Après la lecture des dossiers de l'enquête pour 18 éoliennes et 7 postes de livraisons, je me permets d'attirer votre attention sur le rapport accablant de la MRAe et de vous alerter sur certains points qui n'ont pas été pris en compte dans les lourds dossiers du porteur de projet CALYCE qui bien souvent, minimise l'impact des éoliennes dans la région du Sud-Ouest Marnais et en particulier pour le parc dit « de la Vaure » sur les communes de Connantre, Euvy, Corroy et Fere Champenoise.

La Société CALYCE Développement sollicite l'autorisation d'implanter le parc éolien « Éole de la Vaure » sur le territoire des communes de Fère-Champenoise, Connantre, Corroy et Euvy (51). Le projet est constitué de 18 éoliennes de 190 mètres de hauteur maximum et de 7 postes de livraison.

Parc de la Vaure en noir, vert existant, bleu en construction, rouge en instruction...

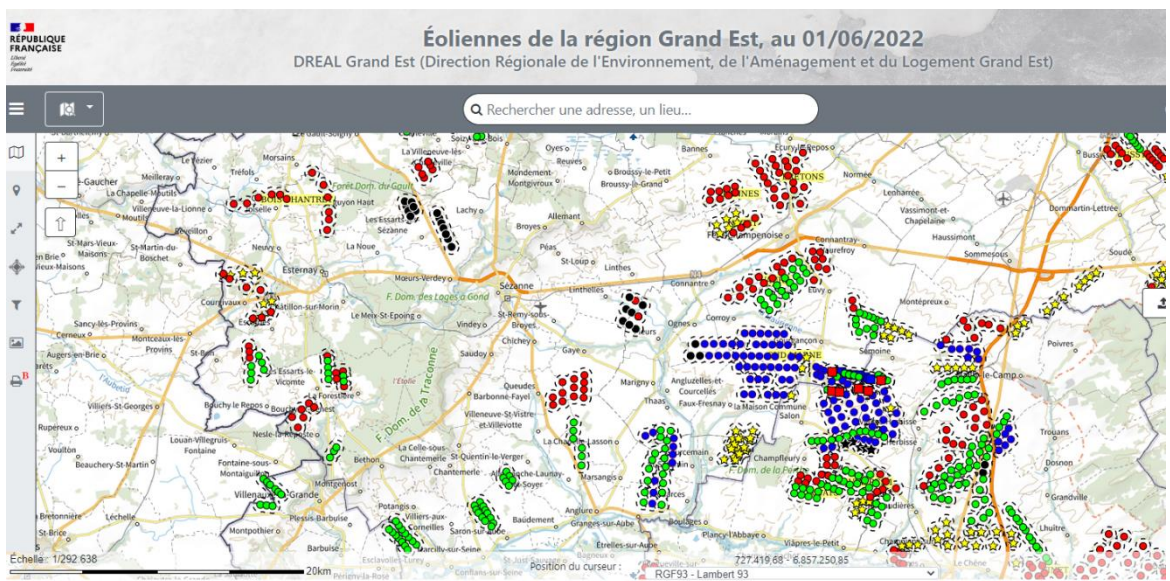
En conclusion, la saturation du secteur en éolien est atteinte selon l'Ae :

- pour la biodiversité, les couloirs de migration des oiseaux étant affectés dans ce secteur ;
- pour le paysage, en particulier par un avancement marqué du front d'éoliennes vers les villages et vers le Bien Unesco ;
- pour les nuisances du voisinage, en particulier sur le bruit.

**L'Ae recommande aux acteurs de l'aménagement du territoire, de l'énergie et de la préservation de l'environnement de reconnaître la saturation territoriale en éoliennes et de porter ce secteur en zone non favorable à de nouveaux parcs dans l'atlas en cours d'élaboration.**
